Scheda Analisi N.28 "p.zza Veneroso"

INDIVIDUAZIONE CORPI EDILIZI

Stralcio P.U.C.

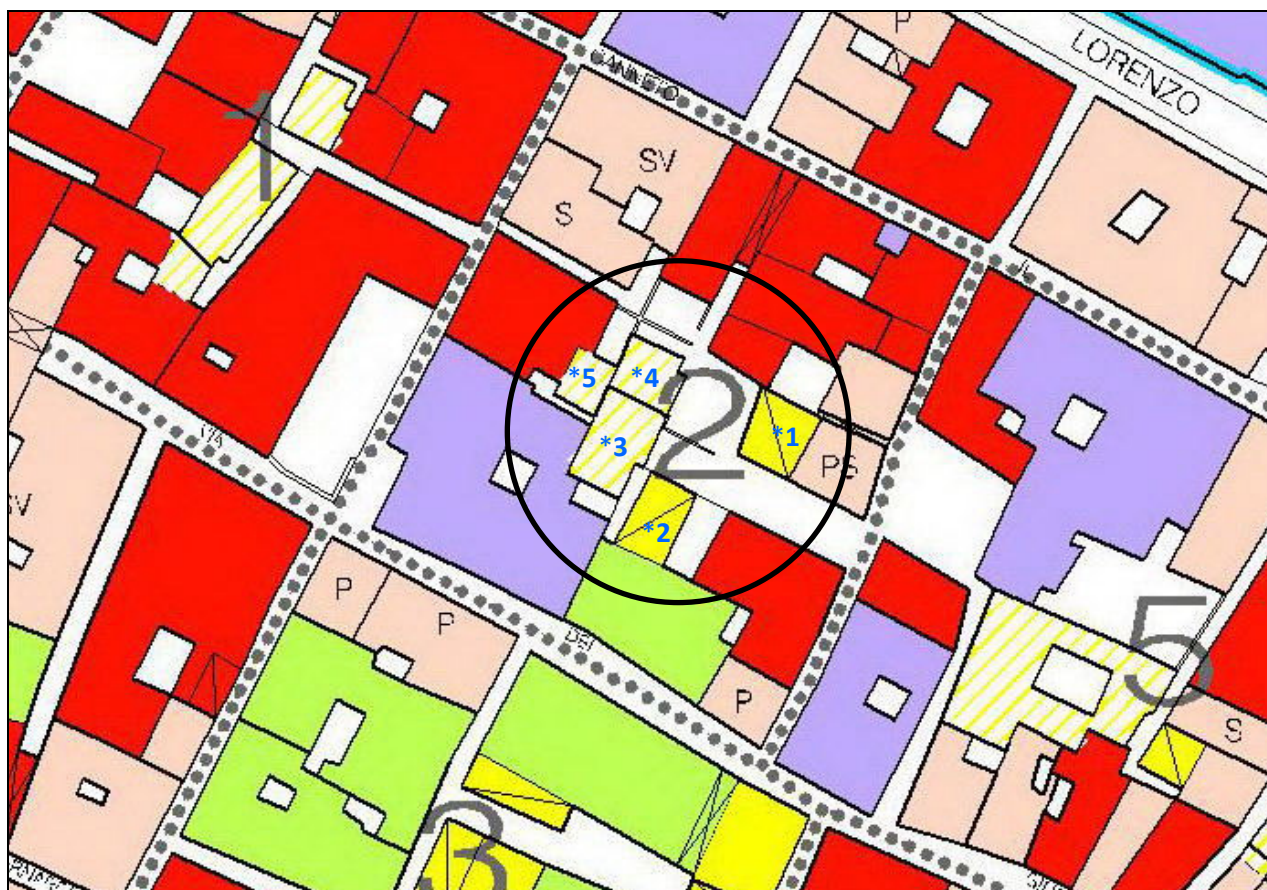
Osservazione n. 330 del Sig. Borneto Giancarlo:

richiesta di modifica della categoria "e" a categoria più consona alla situazione reale dell'edificio sito in p.zza Veneroso 3.

Controdeduzione:

si propone di accettare l'osservazione modificando la categoria da "e" ad "f" ed estendendo la stessa anche ai corpi contigui in modo da individuare con essi un ambito di modificabilità.

Non risultando emersi nuovi elementi o ulteriori conoscenze rispetto alle analisi della fase ricognitoria si **confermano** le categorie **"e"** ed **"f"** dei corpi edilizi in esame.
